**CCR-VIA -- COMITATO DI COORDINAMENTO REGIONALE PER LA
VALUTAZIONE D'IMPATTO AMBIENTALE**

Giudizio n° 2974 del 15/11/2018

Oggetto LAVORI DI ADEGUAMENTO DELLA S.S. 260 PICENTE LOTTO IV

Tipo procedimento VERIFICA **PRELIMINARE** ai sensi degli art. 6 comma 9 del D.Lgs. 152/2006 e ss.mm.ii.

Fig. 3 – Vecchio layout | nuovo layout (dalla Tabella comparativa della verifica preliminare)

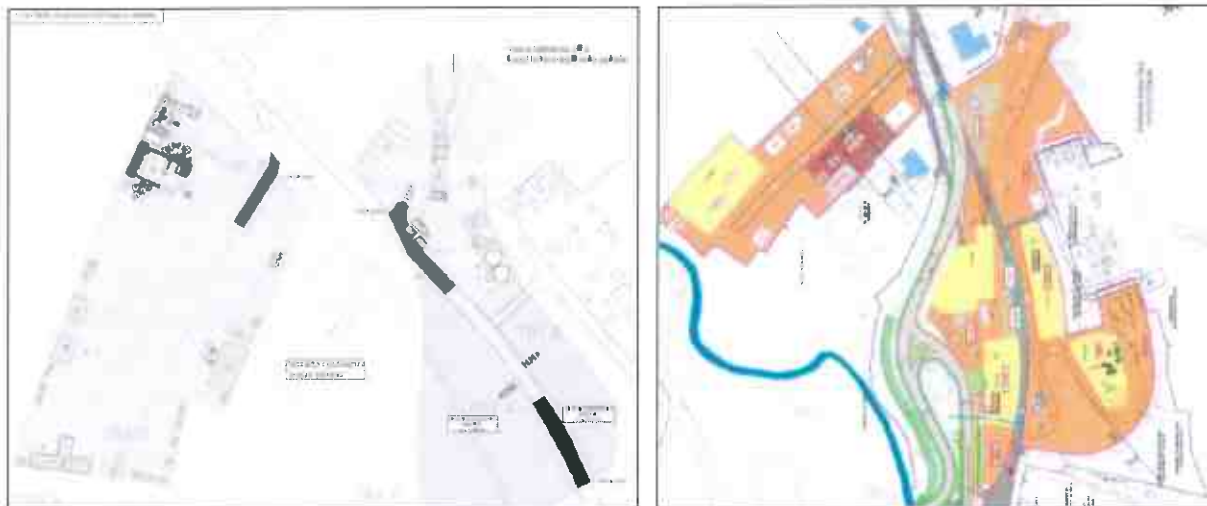
Si riferisce che l'area di cantierizzazione ha subito uno spostamento verso Sud Est, ovvero nel fianco opposto del cimitero. Si afferma che la nuova posizione ricade all'interno dell'area di cantiere approvato in fase di V.I.A. Al fine di una verifica di tale affermazione di seguito la sovrapposizione tra progetto esecutivo e definitivo proposta in fase di verifica di ottemperanza:

Il tecnico sottolinea che il nuovo layout comprende l'allontanamento delle attività di cantiere dal centro del paese, migliorando lo stato ambientale del recettore in precedenza analizzato. Per quanto attiene la distanza dal recettore sensibile "cimitero", essa risulta inalterata in quanto trattasi di semplice spostamento perimetrale. Di seguito si riporta l'analisi delle componenti:

Aria. Si riferisce che non ci sarà alcun peggioramento a carico dei recettori stessi, ma anzi nel caso dei centri abitati di Marana e Piedicolle si ottiene un generale miglioramento della qualità dell'aria. In riferimento al carico delle concentrazioni in corso d'opera questo sarà lievemente migliorato, poiché come evidenziato nella planimetria "quadro d'unione" l'area di cantierizzazione sarà più distante dal centro abitato.

Rumore e vibrazioni. Si dichiara che la trasposizione dell'area non inficerà in negativo sulla componente rumore e vibrazioni, allontanandosi dai recettori sensibili del paese. Qualora non si rispetti il livello di rumore emesso verso il cimitero (recettore sensibile) la sorgente rumorosa verrà confinata con barriere antirumore e altri interventi adeguati al caso atti al rispetto dei limiti come da normativa.

Per le sole modifiche del layout di cantiere, in quanto non comportano impatti ambientali significativi e negativi, il CCR-VIA ritiene di escludere il progetto dalle procedure di Verifica di Assoggettabilità a VIA (V.A), fermo restando il rispetto della configurazione della viabilità già approvata.

Fig. 4 – Vecchio layout | nuovo layout (dalla Tabella comparativa)

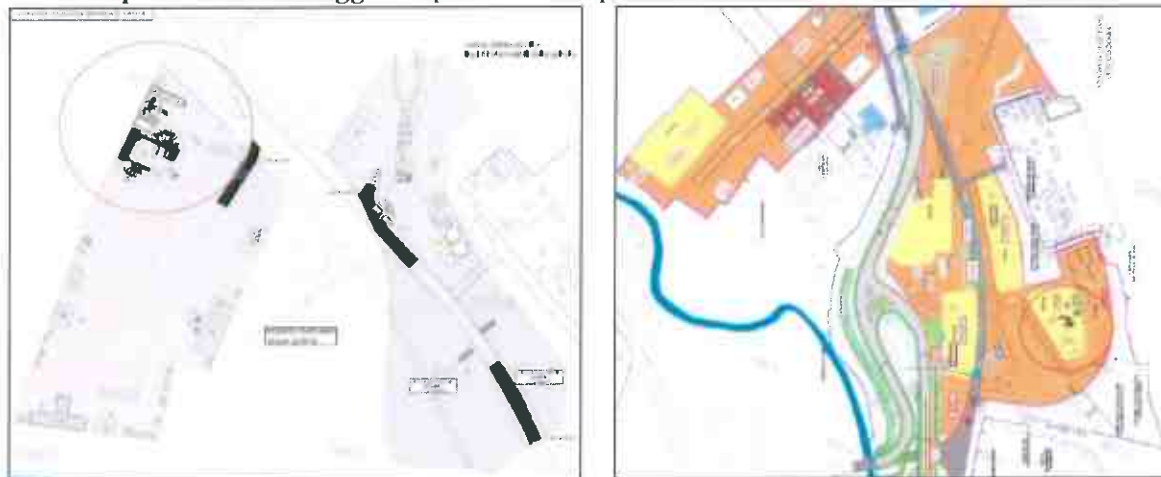
Aria. Si dichiara che le simulazioni effettuate nello S.I.A. (elaborato T00IA000AMBRE05) hanno evidenziato che le concentrazioni previste degli inquinanti (CO, NOX e PM) possono considerarsi trascurabili poiché inferiori ai valori indicati dalla normativa di riferimento. A tal riguardo l'allontanamento dai recettori sensibili (gli abitanti di Marana) è una modifica migliorativa.

Rumore e vibrazioni. Si dichiara che in riferimento ai recettori sensibili del centro abitato di Marana si avranno apprezzabili miglioramenti aumentando la distanza dalla sorgente; se non dovesse essere rispettato il livello di rumore emesso verso il cimitero, la sorgente rumorosa verrà confinata con barriere antirumore.

L'impianto di betonaggio verrà posizionato ad una distanza di circa 250 m a Sud rispetto alla postazione prevista nel vecchio layout, sempre all'interno di aree di cantiere autorizzate.

Fig. 6 – Vecchio layout | nuovo layout (dalla Tabella comparativa)

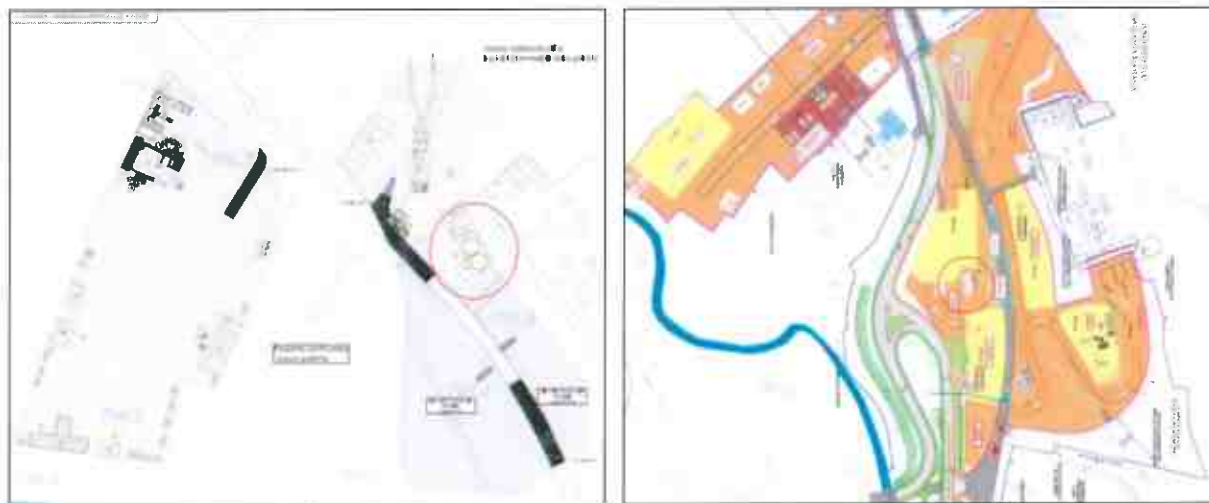
Aria. Si ritiene che gli impatti in atmosfera di un depuratore composto da sedimentatore e disoleatore possano considerarsi trascurabili.

Acqua. Con lo spostamento dell'impianto di depurazione si ritiene di poter trascurare l'eventuale implementazione di impatti sulla matrice acque sia per quanto riguarda le acque superficiali e che per le acque sotterranee. Sono previsti inoltre gli autocontrolli analitici per la verifica del rispetto dei limiti per l'immissione dei reflui sui corpi idrici superficiali.

Si riferisce che la traslazione è stata effettuata ai soli fini gestionali e si ritiene che tale variazione non comporti alcuna modifica sostanziale e che non muti in alcun modo quanto già analizzato dall'ufficio V.I.A. competente.

Fig. 9 – Confronto tra progetto definitivo (PD) e progetto esecutivo (PE) (da Tav. S_01_01_01_14_T00EG00GENPL000)

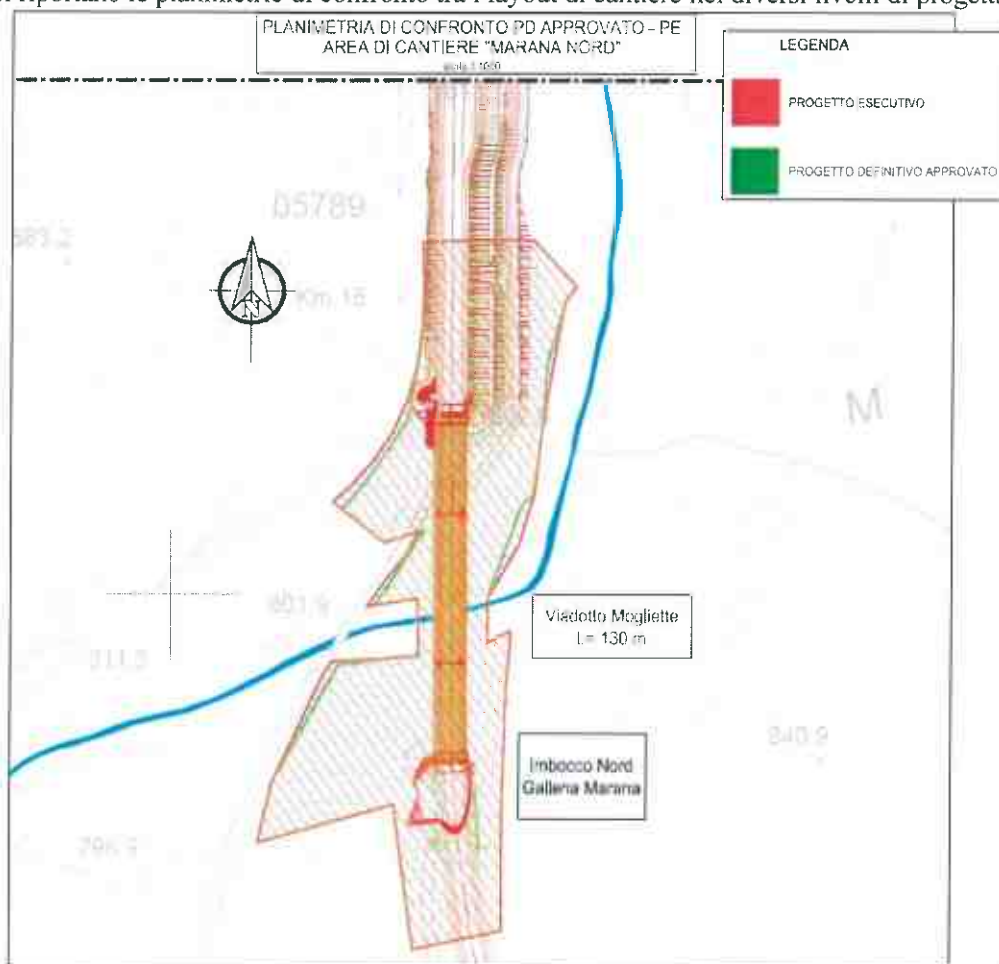
Acqua. Ogni area adibita sarà impermeabilizzata e le acque di prima pioggia, considerate cautelativamente pari a 10 mm, saranno trattate dall'impianto di depurazione.

Suolo. Il frantoio mobile presenta delle aree già autorizzate per la collocazione, in dettaglio si ha: n. 1 area adibita nell'imbocco Nord e n. 3 aree adibite nell'imbocco Sud. Tutte le aree saranno impermeabilizzate.

Si riferisce che il frantoio mobile, utilizzato per effettuare la riduzione volumetrica delle Terre e rocce da scavo, nella documentazione approvata nel 2009 non era stato rappresentato nei layout sebbene la lavorazione fosse chiaramente prevista, anche se tale evidenza non è risultata in fase istruttoria.

Nei nuovi layout sviluppati a livello esecutivo sono state dettagliate tutte le zone nelle quali il frantoio mobile potrà operare.

Mentre, in relazione all'installazione del frantoio mobile è necessario attivare le procedure di Verifica di Assoggettabilità a VIA (VA).

Fig. 12 – Imbocco Nord | Imbocco Sud (dalla Tabella comparativa)

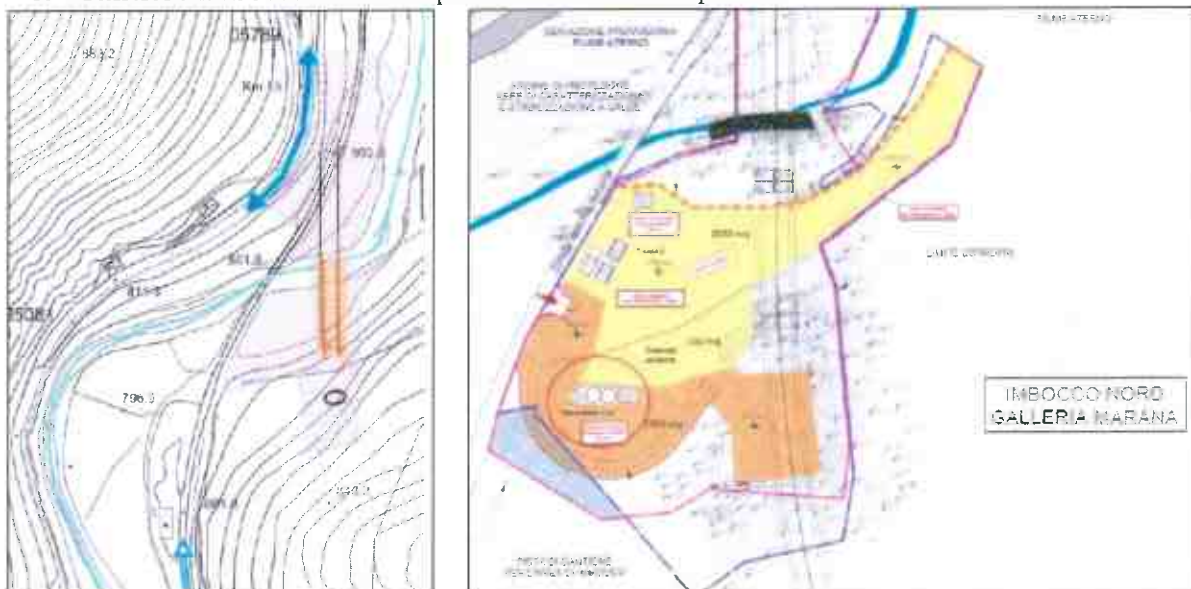
Si riferisce che, secondo quanto approvato dal CCR-VIA, all'imbocco Nord è stato sviluppato il layout di cantiere in dettaglio. In questo ambito è stata prevista l'installazione di un depuratore per le acque con capacità di 3 l/s al fine di rispettare i limiti di emissione in acque superficiali come da Tabella 3 riportata nell'Allegato 5 del D.Lgs. 152/2006 relativamente alle acque di dilavamento; Allo stesso fine è stata impermeabilizzata l'area nella quale verranno svolte attività potenzialmente inquinanti al fine rendere possibile la raccolta delle acque ed il loro trattamento.

È stato previsto un impianto lava gomme prima della re-immissione dei mezzi su strada.
